PROJET DE CONSTRUCTION DU POSTE SOURCE 225 000 VOLTS « BATISSEURS » ET SON RACCORDEMENT PAR DEUX LIAISONS ELECTRIQUES SOUTERRAINES A 225 000 VOLTS A LA LIGNE AERO-SOUTERRAINE MORBRAS-VILLENEUVE-SAINT-GEORGES

Avis de l'Autorité Environnementale et mémoire en réponse de RTE et Enedis

Avis délibéré de l'Autorité environnementale sur la construction du poste source 225 000 volts « Bâtisseurs » et son raccordement par deux liaisons électriques souterraines à 225 000 volts à la ligne aéro-souterraine Morbras - Villeneuve-Saint-Georges (91-94)

n°Ae : 2024-030

Figure 2 : Schéma fonctionnel du poste et visualisation du projet (source : dossier)

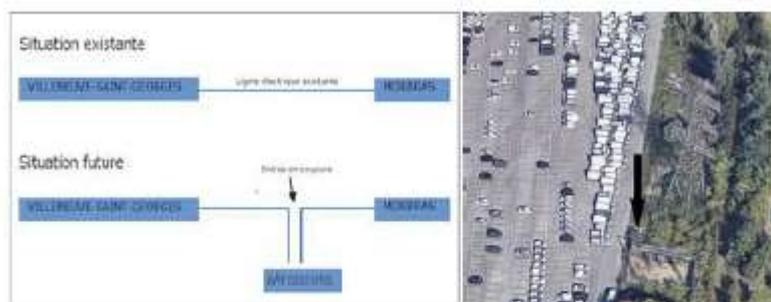
L'Ae relève que malgré l'incertitude sur la réalisation de l'extension du poste, et même si les conséquences sont *a priori* limitées puisqu'il sera réalisé dans l'emprise du poste, la réalisation de

la seconde phase devrait d'ores et déjà être prise en compte dans le cadre de l'étude d'impact afin d'envisager les incidences maximales susceptibles d'être générées par le projet.

Figure 5 : Aire retenue pour l'étude des variantes (à gauche) et variantes étudiées par tronçon (à droite) (source : dossier)

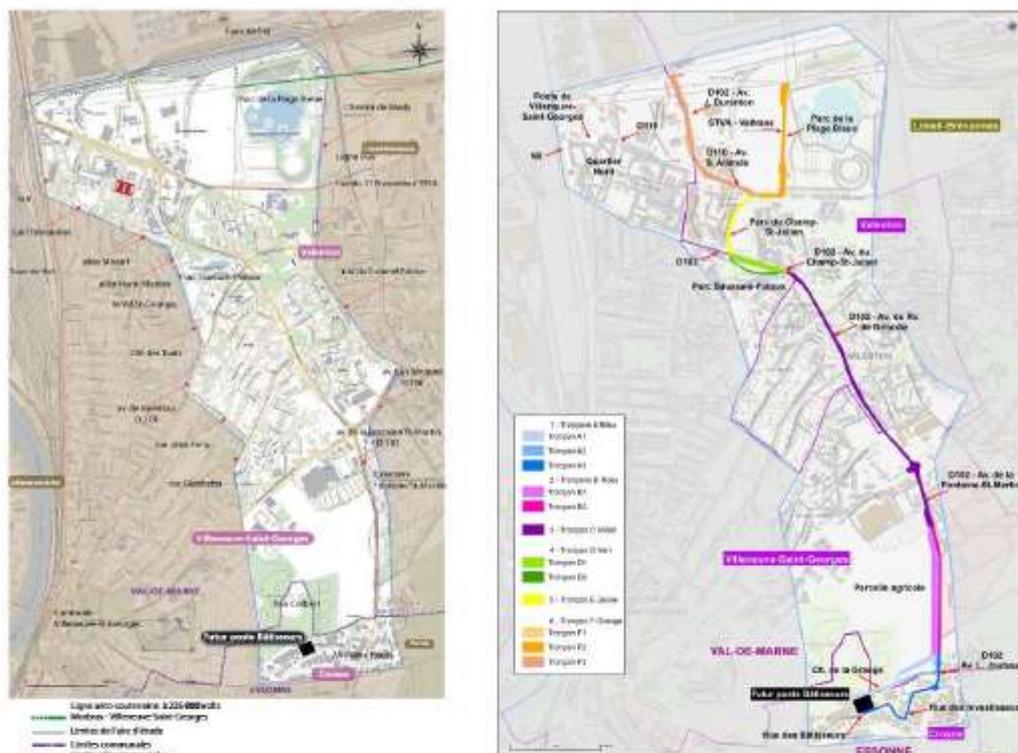
L'étude des tronçons A (au sud, à proximité immédiate du poste) et B appelle des observations de la part de l'Ae. Dans les deux cas, les solutions retenues sont celles présentant les incidences les plus importantes sur le milieu naturel et les solutions écartées sont celles présentant des incidences maximales sur le réseau de voiries (présence de réseaux, maintien des accès et des itinéraires de circulation)¹⁵.

L'Ae constate que la largeur du fuseau de moindre impact retenu est très limitée, de 30 m environ, ce qui ne laisse quasiment aucune marge de manœuvre pour mener ensuite le processus d'évaluation environnementale avec de réelles possibilités d'évolution du projet et prendre en compte *in fine* les remarques du public dans le processus de décision. Or, le FMI a été retenu avant la réalisation de l'étude d'impact, alors que les études écologiques n'étaient que partielles, et correspond à un choix fondé sur les positions exprimées par les acteurs sélectionnés pour participer à l'unique réunion de concertation et ayant pu se rendre disponibles. S'agissant des associations de protection de l'environnement, trois ont été invitées et une a pu participer (Essonne Nature environnement). Le procès-verbal de la réunion de concertation, à joindre au dossier, fait état des réticences de cette association vis-à-vis du choix du tracé via le Bois Colbert compte tenu des incidences sur la biodiversité.

L'Ae recommande à RTE et à Enedis de réviser leurs procédures d'élaboration des projets afin de ne pas restreindre de façon excessive le choix des variantes lors de la définition du fuseau de moindre impact, à un stade où les données et analyses sont encore partielles et où la participation du public ne peut être assurée de façon appropriée.

Figure 6 : localisation des quatre zones investiguées en 2021 (source : dossier)

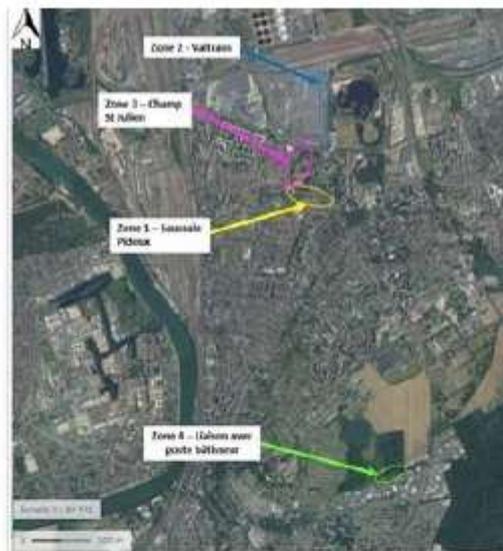
Des anomalies en métaux lourds sur matière brute dans les sols sont confirmées vers le parc du Champ Saint-Julien et dans le parking de l'entreprise Valtrans (cf. figure 7, zones 1 à 3) et la présence ponctuelle d'hydrocarbures. Pour les zones 2 et 3, le niveau de risque en plomb est considéré comme non acceptable pour les futurs travailleurs sur le site. Une partie des déblais devra être orientée vers des installations de stockage de déchets non dangereux (ISDND) ou des biocentres²³ et des préconisations spécifiques sont établies²⁴. Compte tenu de la proximité des parcs départementaux fréquentés par le public, il serait utile de partager les résultats des analyses

L'Ae recommande de préciser les volumes de déblais non réutilisés ainsi que la destination de ces terres.

Figure 2 : Répartition des émissions de GES par étape du cycle de vie du projet sous forme de graphique

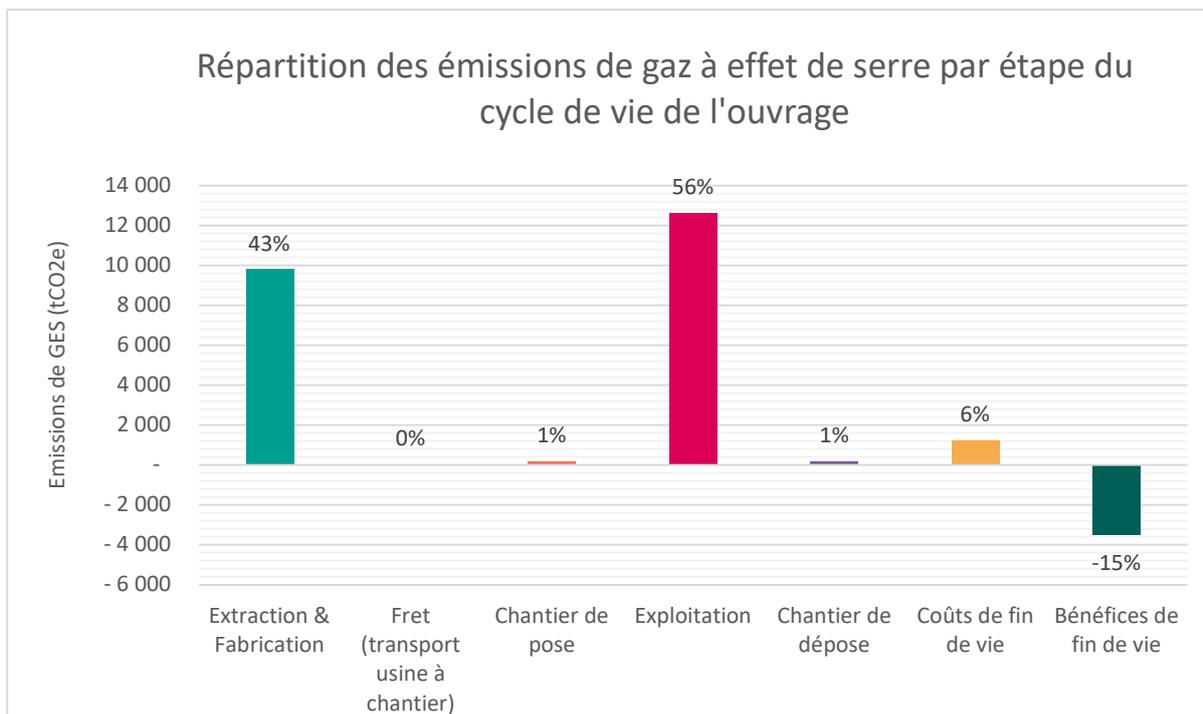
- *de présenter un bilan des émissions de gaz à effet de serre (GES) portant sur l'ensemble des phases du projet (y compris les pertes électriques durant la phase d'exploitation),*
- *d'approfondir les mesures permettant de réduire les émissions de GES liées à la fabrication des matériaux utilisés,*
- *et de présenter l'ensemble des mesures d'évitement et de réduction prévues.*

Les principales sources d'émissions sont clairement identifiées : elles se concentrent principalement dans la phase d'extraction et de fabrication, représentant 43% des émissions totales, ainsi que dans la phase d'exploitation, avec 56% des émissions totales. Les émissions significatives lors de la phase d'extraction et de fabrication sont attribuables à la production de métaux et de béton nécessaires à la construction des infrastructures. Les émissions générées lors de l'exploitation sont généralement dues :

Les estimations de l'impact carbone du projet doivent être mises en perspective avec le service rendu par l'ouvrage à la réduction de l'empreinte carbone du système électrique. En effet, le développement et la réhabilitation des infrastructures de transport d'électricité s'inscrivent dans une réponse aux besoins d'évolution du système électrique. Dans cette optique, l'adaptation du réseau électrique revêt une importance capitale pour l'évolution du système énergétique global, et est un maillon indispensable à sa décarbonation.
